柏崎刈羽原子力発電所6号及び7号炉 発電用原子炉設置変更許可申請

【浸水防止設備の変更】

2019年2月21日
東京電力ホールディングス株式会社

■ 浸水防護重点化範囲及び浸水対策範囲(7号炉タービン建屋地下1階)

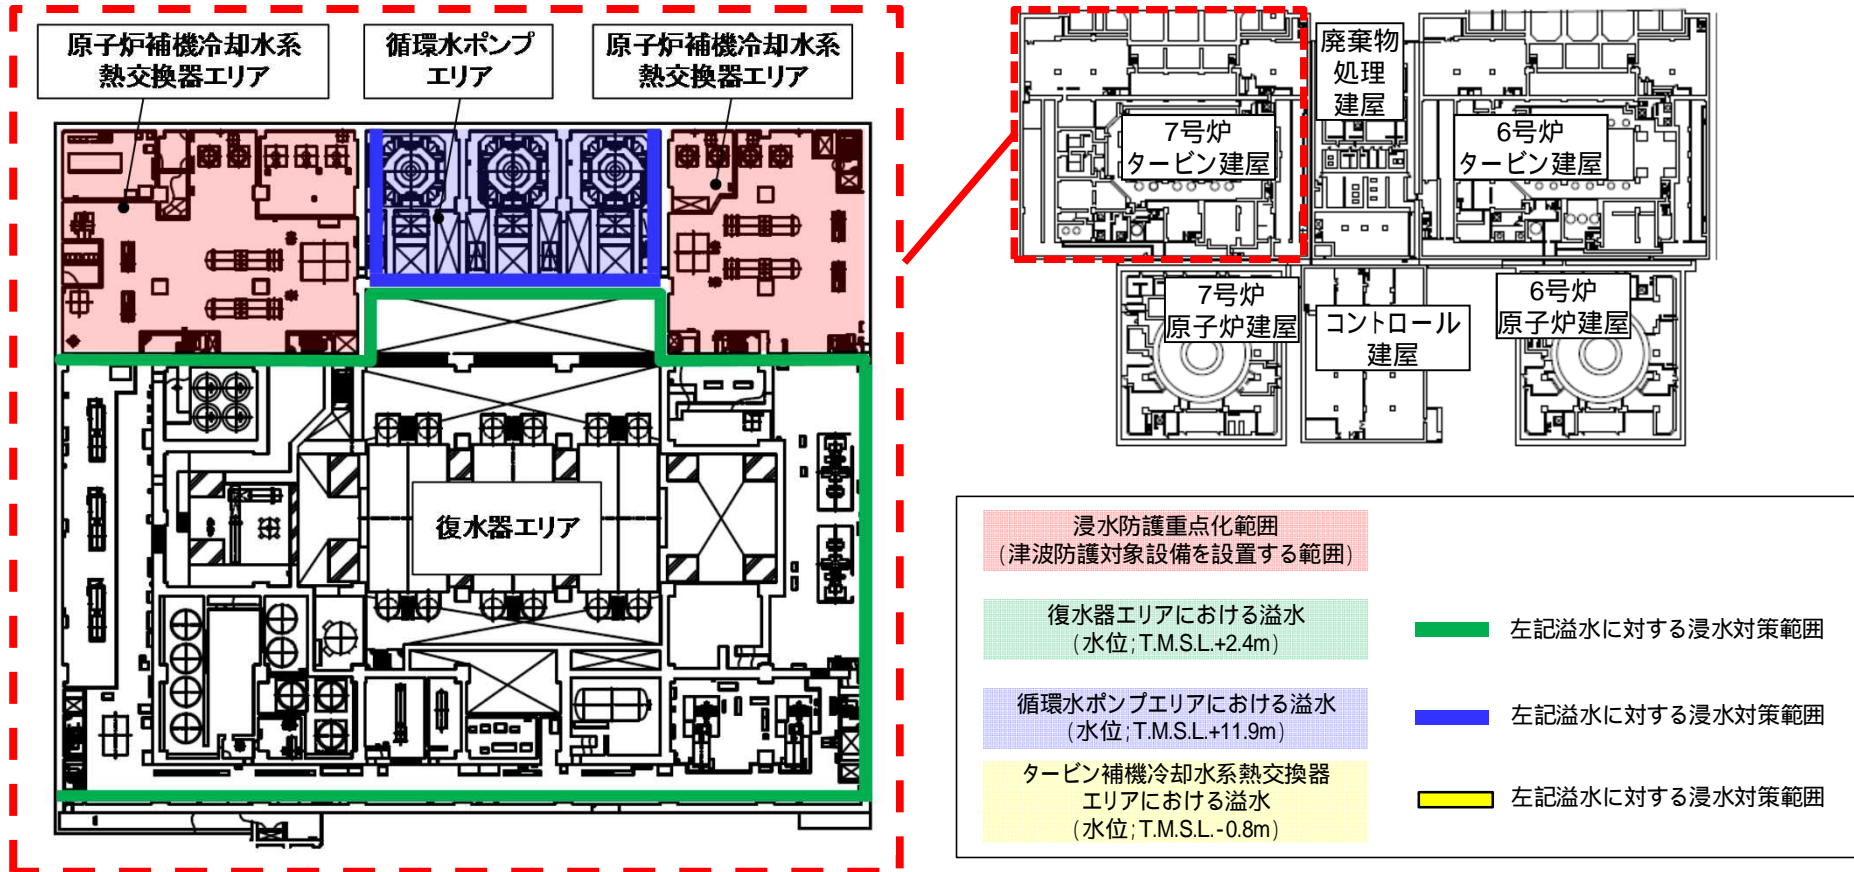
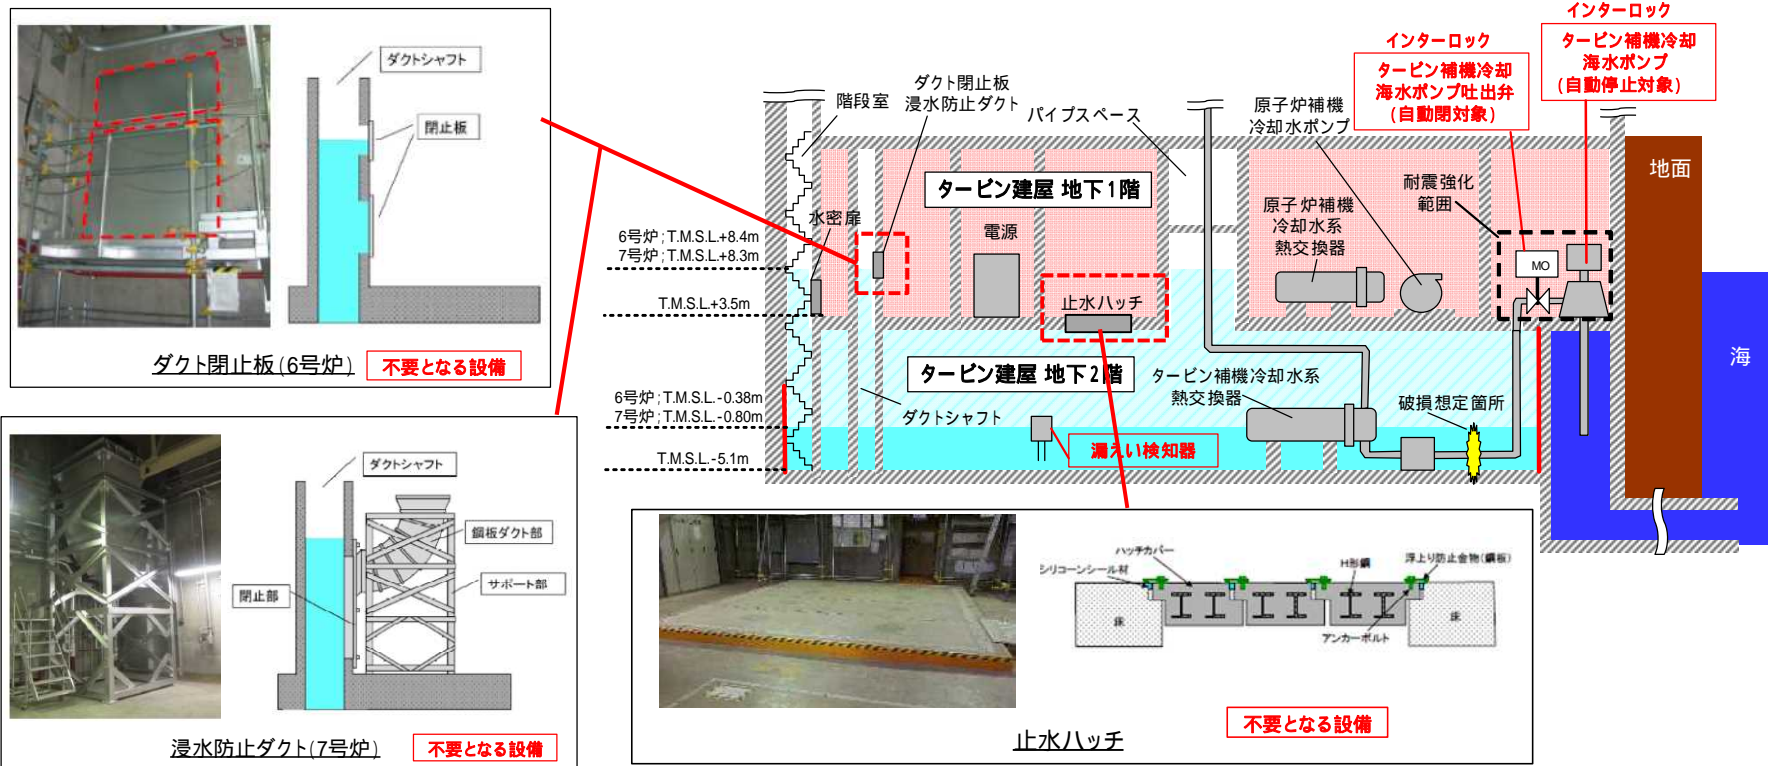
復水器エリアにおける溢水は当該階まで到達しないが、自主的に浸水対策を実施
